Notat

Emne: NOTAT FOR REGULERINGSENDRING

Link Arkitektur har utarbeidet forslag til reguleringsendring for plan 0453.00 på vegne av SV Betong AS (Meierigaarden B1 AS). Endringen er basert på ønsket om å realisere byggetrinn 1 på sørligste del av eiendommen som inngår i reguleringsplan 0453.00.

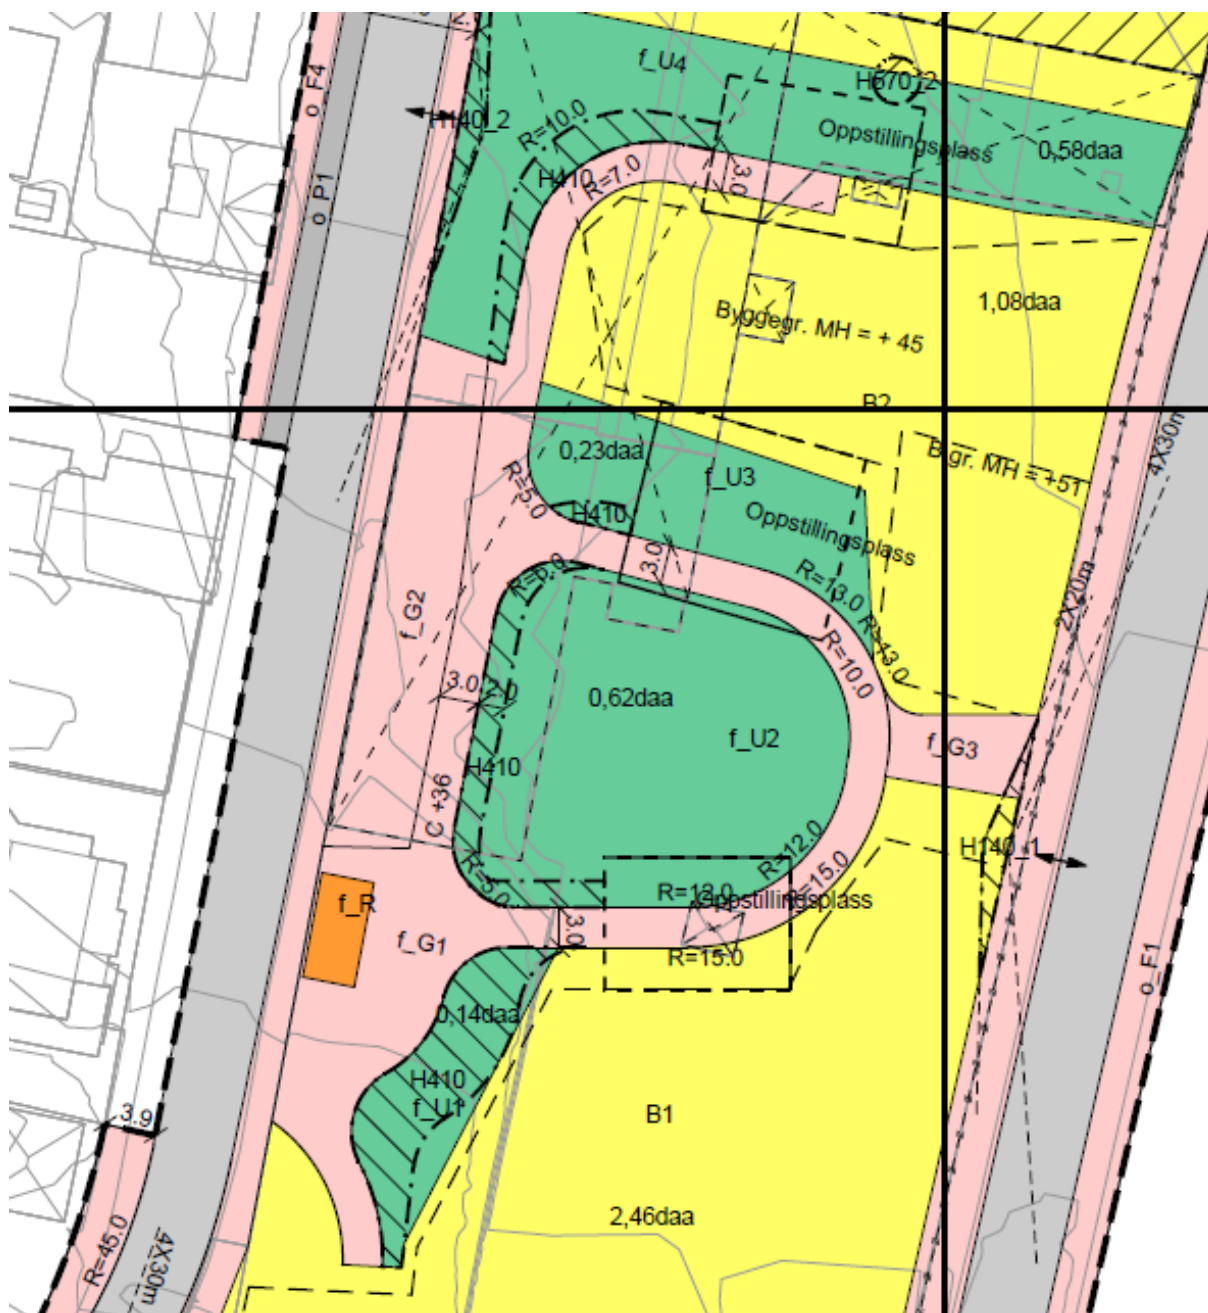
Ved behov for utrykning i forbindelse med brann, ble det arbeidet detaljert med å finne løsninger som ville ivareta sikkerhet for beboerne i prosjektet. Kjøretøy vil ankomme boligområdet via Gamle Hognestadvegen fra nord, det vil si fra stasjonen i Arne Garborgs veg og via Jernbanegata og Meierigata. Lengst sør i planområdet ville da kjøretøyet svinge til venstre, og inn på «lokket» hvor boligene ligger. Utrykningskjøretøyet vil være av typen «stigebil», noe som krever et visst areal for både manøvrering og oppstilling. I gjeldende plan er nødvendig areal vist med hensynssone, slik at dette ikke for eksempel møbleres på en måte som ville vanskelig- eller umuliggjøre en rask og trygg adkomst for brannbil.

I forslag til reguleringsendring er det sendt inn såkalte sporingskurver for denne type brannbil, etter at det ble påpekt at det manglet i den opprinnelige innsendingen. Tegningen viser at brannbil ankommer via sør og svinger mot høyre inn på «lokket», noe som ikke virker logisk, siden det vil medføre en betydelig lengre kjørevei fra brannstasjonen til området. Det er usikkert om det er manøvreringsareal for å ankomme området fra nord, som altså er den naturlige adkomsten for brannbil.

I foreslått plankart er det ikke videreført hensynssoner som skal ivareta sikkerhet for kjøretøyets faktiske fremkommelighet, og sonene avsatt for oppstilling av kjøretøy er i konflikt med foreliggende illustrasjonsmateriale. Der vises område for blant annet grilling og stier, som kan vanskeliggjøre lett adkomst for brannbil. Planseksjonen kan ikke konkludere med om foreslått løsning er tilfredsstillende hva brannsikkerhet angår.
